URBANISTIČKI PLAN UREĐENJA DRAMALJSKO SELCE, MANESTRI (dio NA3₃)

IZVJEŠĆE O PONOVOJ JAVNOJ RASPRAVI

| Županija / Grad Zagreb: PRIMORSKO-GORANSKA ŽUPANIJA Općina / grad: GRAD CRIKVENICA | |

Kartografski prikaz 2.a. Prometni sustav

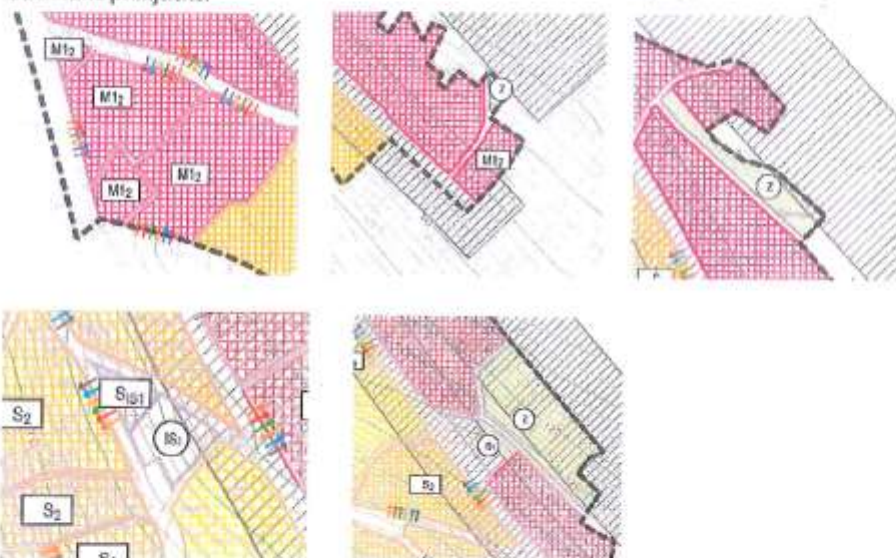
Uskladiti tumač znakovlja, planirane prometnice imaju oznake prema svojoj ulozi unutar obuhvata Plana.

Naznačiti magistrali TK vod trase međunarodnog optičkog kabela Rijeka-Split-Dubrovnik sukladno PPUG Crikvenice, kartografski prikaz 1a (SN PGŽ 70/19).

Trasa predmetnog voda određena je duž planirane priobalne dionice AC, a ne unutar obuhvata ovog Plana. U postupku izrade Plana dobivene su podloge o postojećoj EKI od nadležnih operatera koji su ujedno i ugrađeni u grafički dio plana.

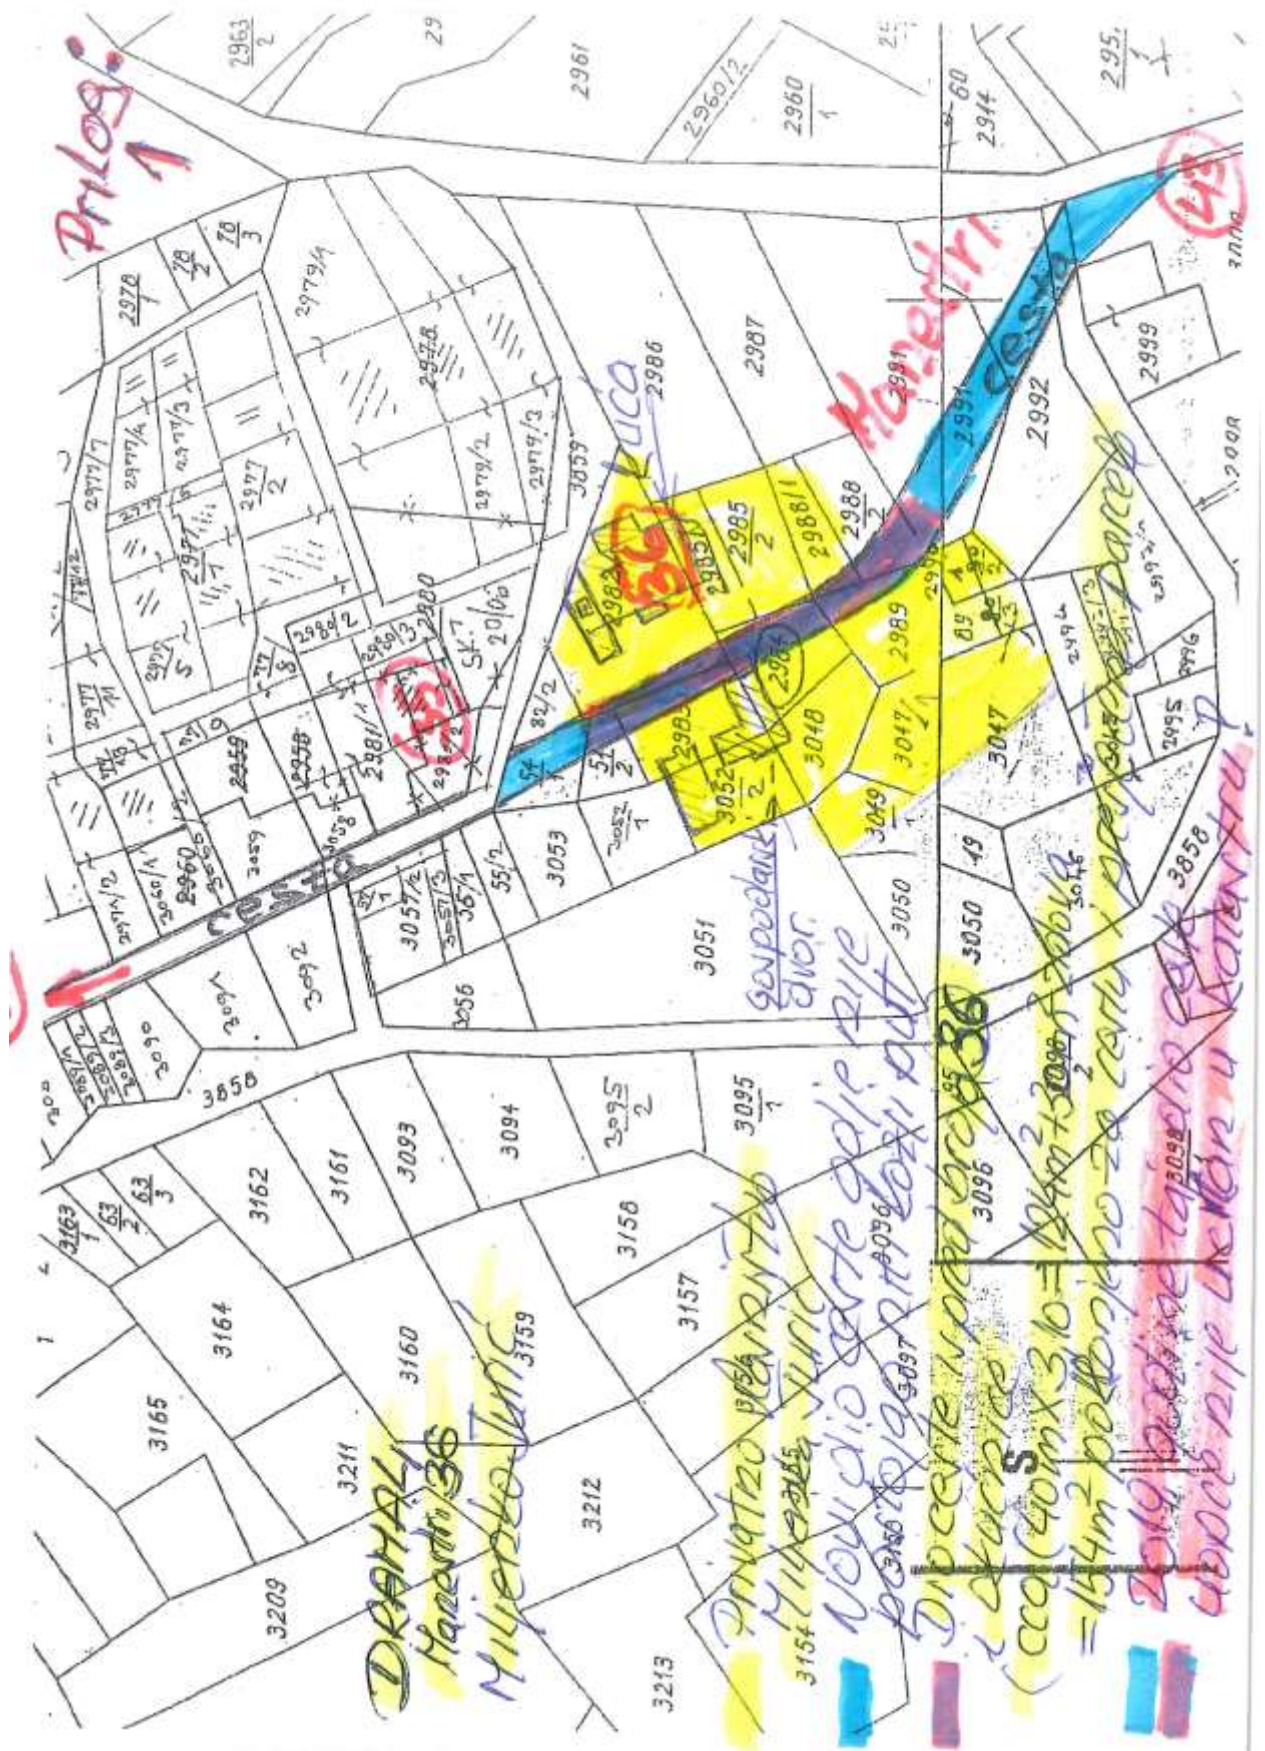
na Urbanistički plan uređenja
Dramal, Manestri, protivljenje
ceste na 5m (sada cca 3m):

Ni dan danas, predmetni segment
ceste u katastru nije ucrtan?

Sukladno članku 104, stavak (3), Zakona o prostornom uređenju (NN 153/13, 65/17, 114/18, 39/19 i 98/19), nova mišljenja, prijedlozi i primjedbe na Prijedlog plana mogla su se podnositi samo u vezi s dijelovima Prijedloga plana koji su u odnosu na prijedlog s prve javne rasprave izmijenjeni.

Prema članku 127. PPUG Crikvenica *Neposredni pristup građevne čestice na prometnu površinu mora se osigurati prometnicom širine najmanje 5,5 m za dvosmjerni promet, odnosno 4,5 m za jednosmjerni promet, ili pristupnim putem širine najmanje 3,0 m, a najveće duljine 70,0 m, za najviše 2 građevine stambene namjene.* Prometnica služi za pristup 15-20 stambenih građevina i nekoliko još neizgrađenih građevnih čestica, ima duljinu približno 220 m i njome se odvija dvosmjerni promet. Prema kriterijima iz PPUG-a, cesta bi trebala biti planirana u minimalnoj širini od 5,5 m, međutim, sukladno članku 131, kako se radi o pretežito izgrađenom području, planirana je u širini 5,00 m.
